改善箇所説明図

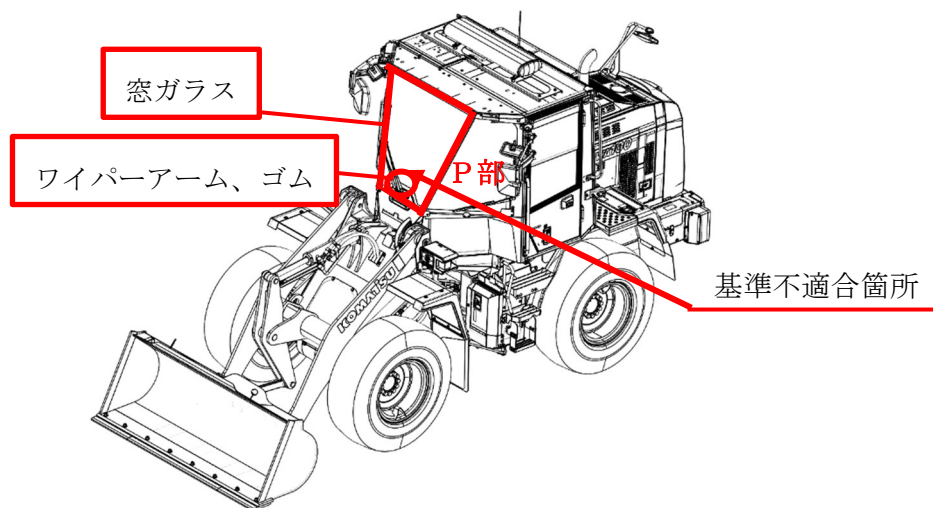
2 名キャブ仕様のショベル・ローダにおいて、部品の管理が不適切なため、協定規則 43 号に基づく記号 (ECE マーク) が刻印されていない窓ガラスを装着したものがある。そのため、保安基準第 29 条 (窓ガラスの基準) に適合しないおそれがある。

改善措置の内容：全車両、前面ガラスに記号 (ECE マーク) が刻印されているか確認し、刻印されていない車両は新型自動車と同一の記号 (ECE マーク) が刻印されている前面ガラスに交換する。
